CONCOURS D'ARCHITECTURE POUR LES EQUIPEMENTS SPORTIFS DU FUTUR CENTRE D'ENSEIGNEMENT SECONDAIRE SUPERIEUR ET POUR UNE MAISON D'ETUDIANTS, A LA CAMPAGNE DES CEDRES A LAUSANNE

RAPPORT DU JURY

OCTOBRE 1989

CONCOURS DES CEDRES
LE PARC

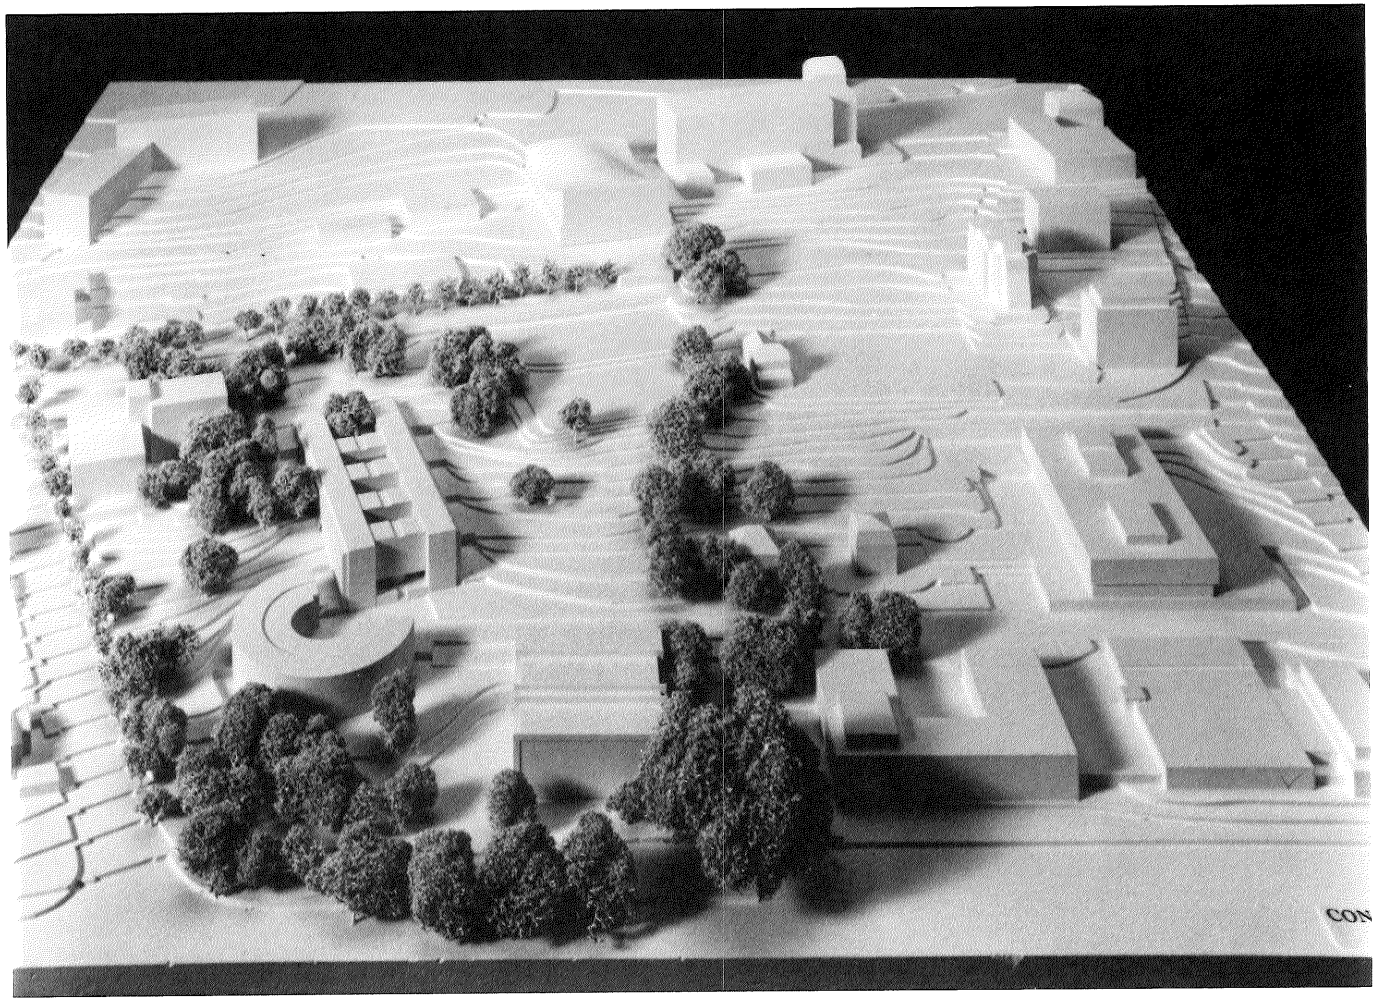
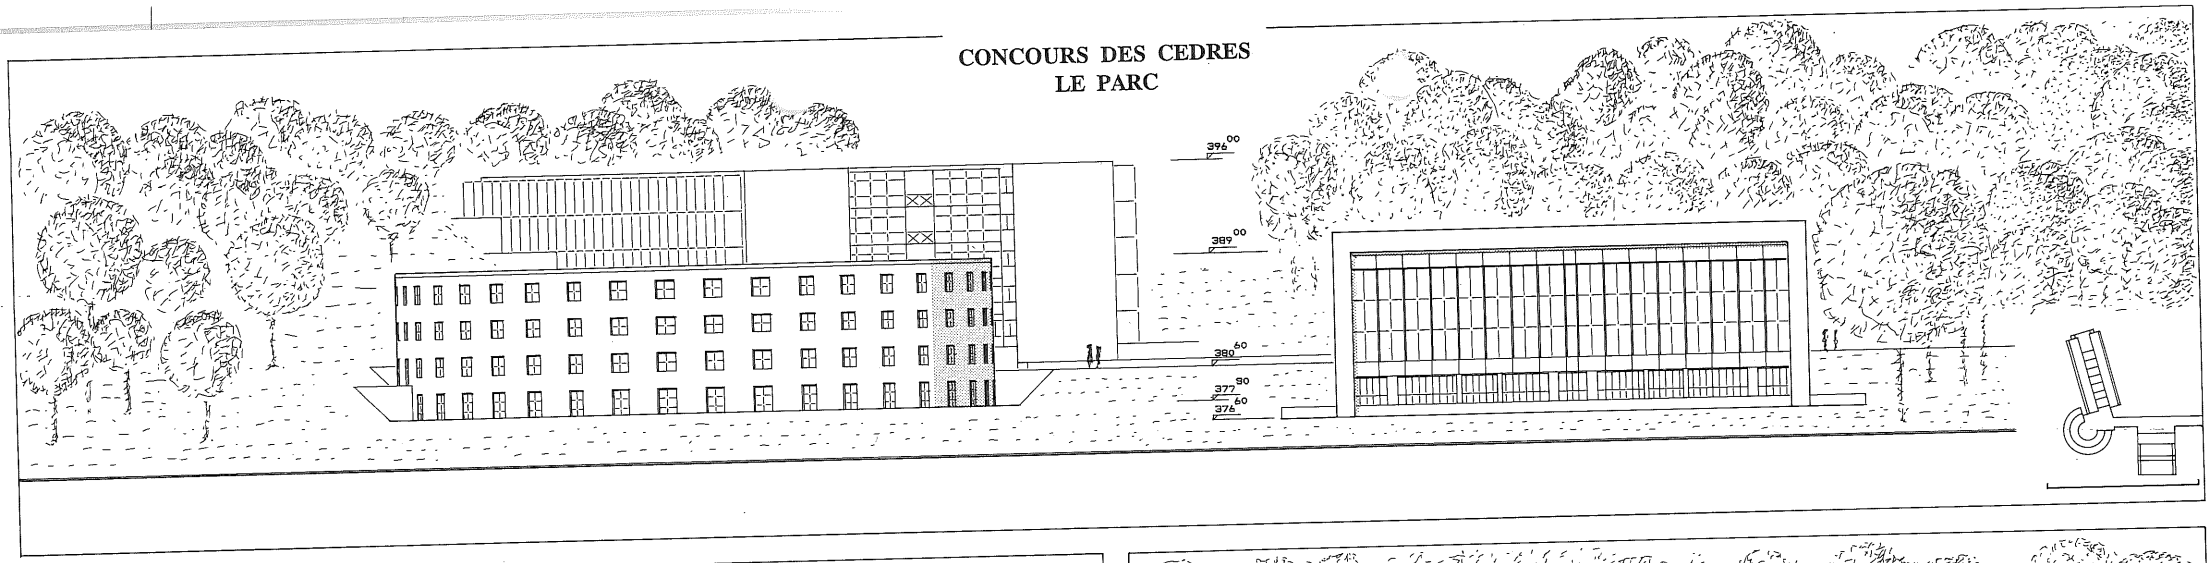
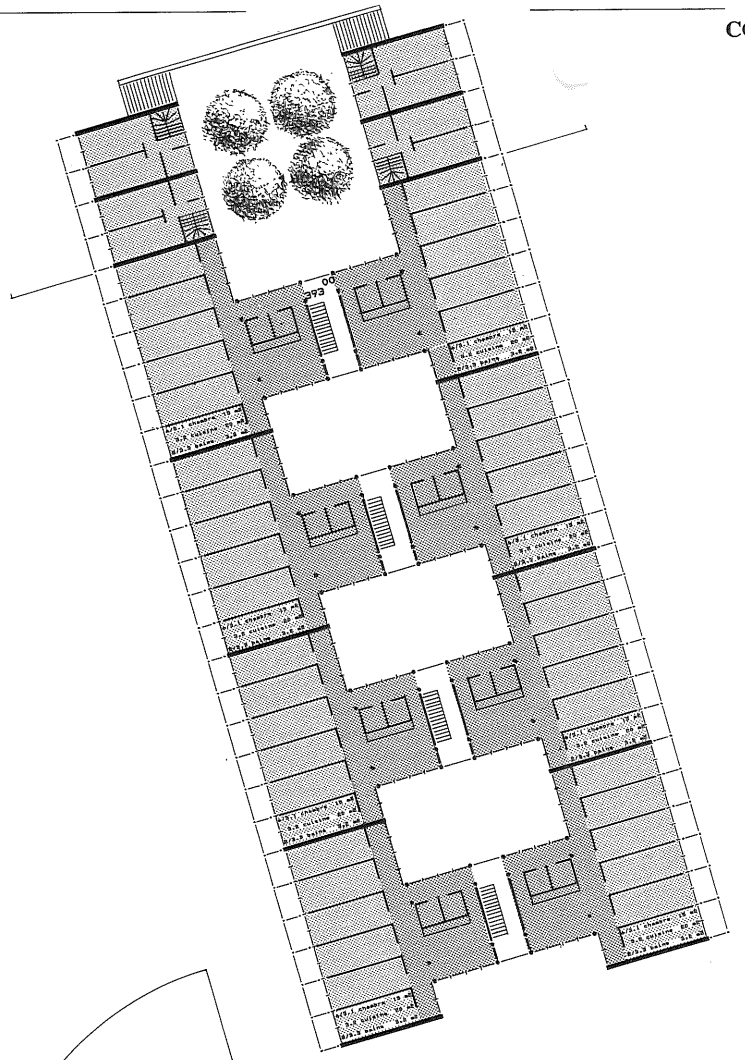
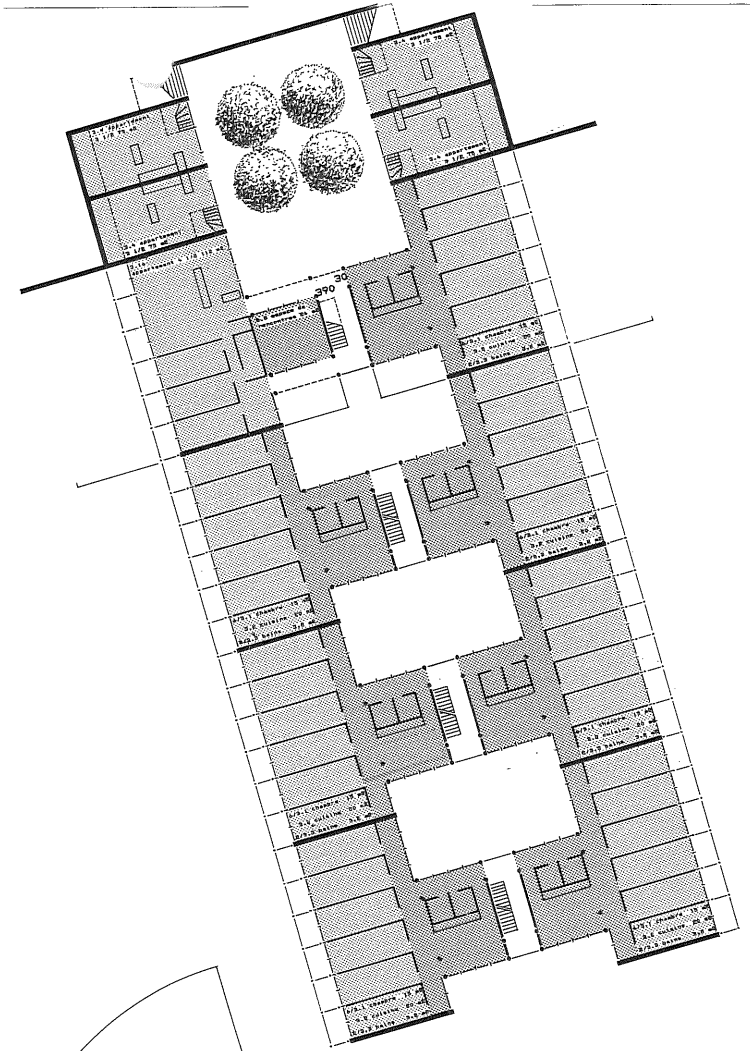
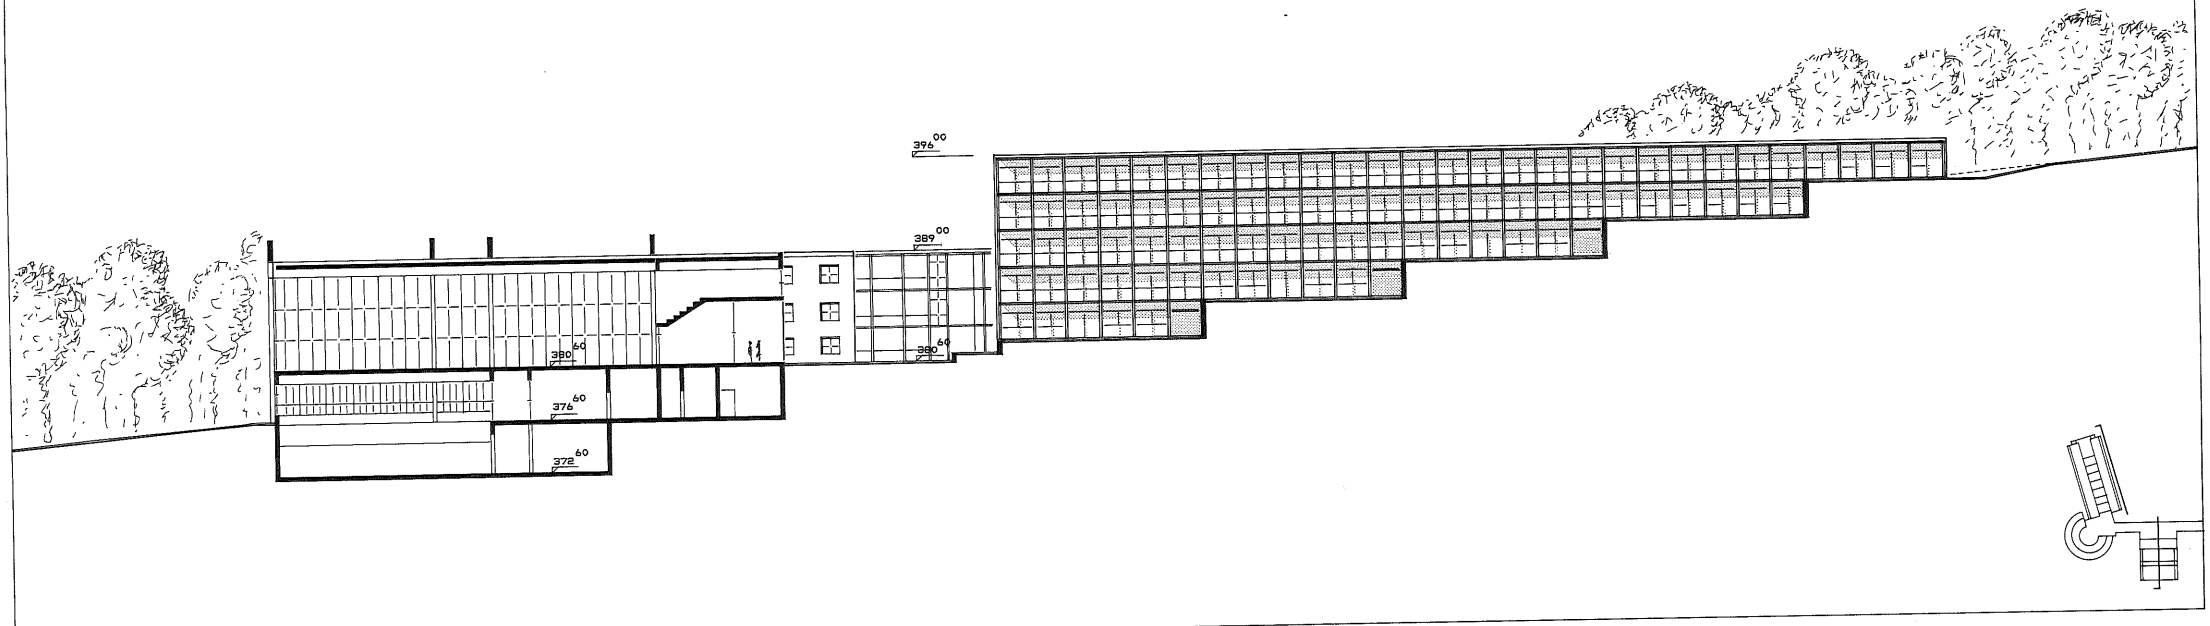
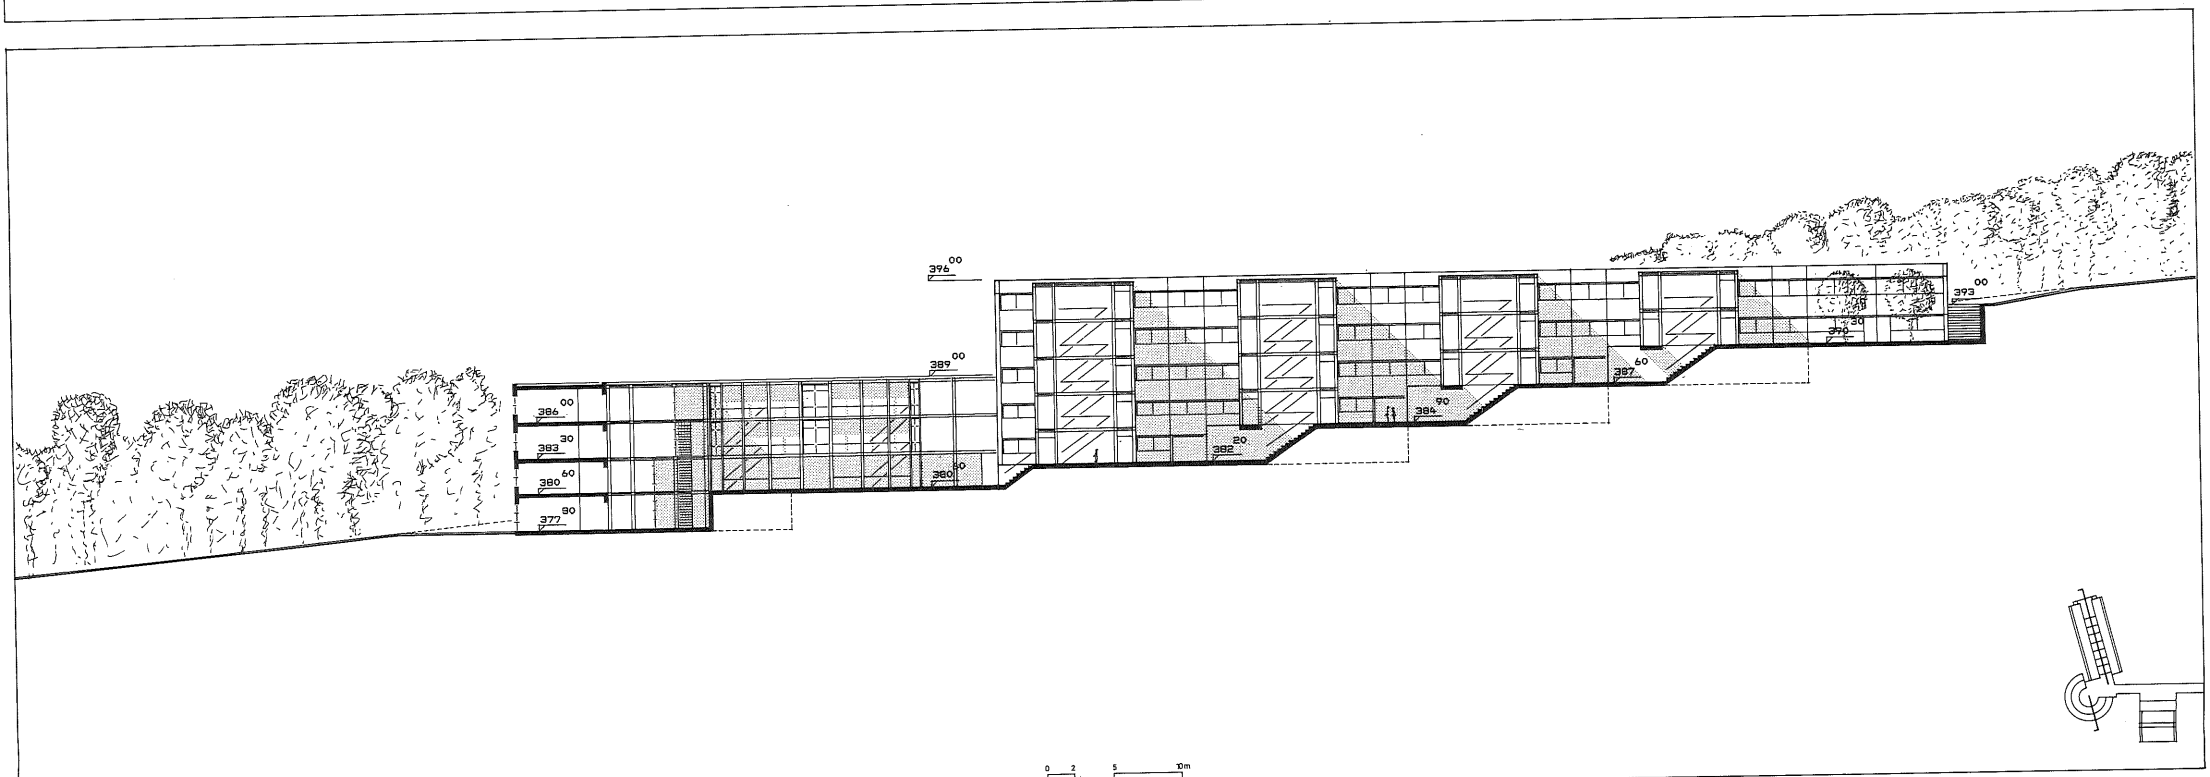
La qualité principale de cette proposition est l'accentuation des limites du parc par la mise en place des volumes; il en résulte une affirmation et une mise en valeur de la partie centrale ainsi libérée. En effet, les logements pour étudiants sont groupés en partie dans un complexe rectiligne, disposé habilement dans la géométrie du Centre de recherche en physique des plasmas, perpendiculairement à la pente. L'autre partie des habitations est disposée en périphérie d'un cylindre qui ferme la composition vers l'ouest, judicieusement placé à une bonne distance de la route.

Le positionnement des salles de gymnastique le long de l'avenue de Rhodanie est cohérent par rapport au parti de l'implantation et à l'environnement. L'éloignement des terrains de sport est acceptable, étant donné la sauvegarde de l'espace libre du parc. La superposition des salles est astucieuse; elle offre un emplacement favorable pour la salle double, mais ne résoud pas le problème de la vision directe à partir de la salle simple. Les volumes mis en place se caractérisent par un certain schématisme et sécheresse.

L'organisation du bloc principal résulte en des cours profondes et exiguës, qui enlèvent de l'intérêt aux espaces communautaires disposés en redents, à l'exception, évidement, de ceux des extrémités sud du bloc et de ceux du niveau supérieur.

Le grand cylindre permet, par ses dimensions, la mise en place de locaux communautaires à l'intérieur de la courbe, mais manque de nuances dans le groupement des unités.

Ce projet réalise une remarquable démonstration d'économie de terrain et présente, entre autre, l'avantage de bien dégager le gymnase vers l'ouest, tout en laissant subsister les villas.
